Solicitud de Autorización de la Perforación del Pozo Delimitador en Aguas Someras Atoyatl-1DEL ("Río" - Náhuatl)

Pemex Exploración y Producción

Unidad Técnica de Exploración y su Supervisión
Dirección General de Autorizaciones de Exploración

Marzo de 2023

Diseño del pozo

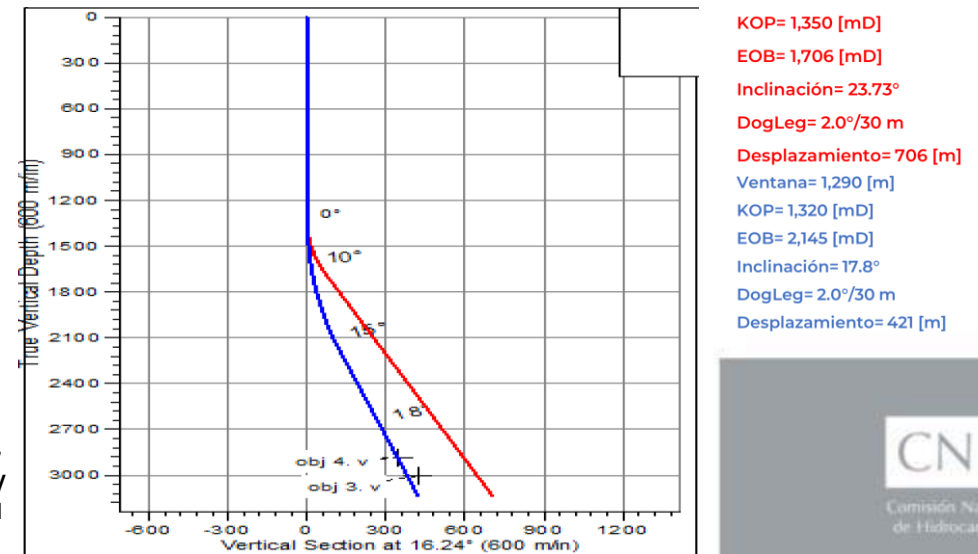
- Tres etapas de perforación
- Tuberías de revestimiento con capacidad para soportar los esfuerzos a los que serán sometidas y asentamientos conforme al modelo geomecánico
- Lodos de perforación
 - Diseñados en función del modelo geomecánico para el manejo de presiones de formación y estabilidad del agujero.
 - Adecuados para la suspensión y acarreo de recortes para asegurar la limpieza del agujero.
 - Con capacidad para transmitir potencia hidráulica a las herramientas direccionales, obtención de información en tiempo real y durante la toma de los registros

- La Perforación del Pozo Delimitador en Aguas Someras Atoyatl-1DEL, está considerada en el Programa de Evaluación vigente.
- El Operador Petrolero documentó el soporte del Diseño del Pozo, que le permitirá alcanzar los objetivos y preservar la integridad del mismo.
- Utilizará la tecnología adecuada para la Perforación del Pozo.
- En este sentido, la DGAE considera técnicamente adecuada la perforación del Pozo Delimitador en Aguas Someras Atoyatl-1DEL, dado que no se observaron elementos geológicos, operacionales, de Integridad del Pozo o de cumplimiento a la Normativa aplicable, que limiten o impidan su perforación.
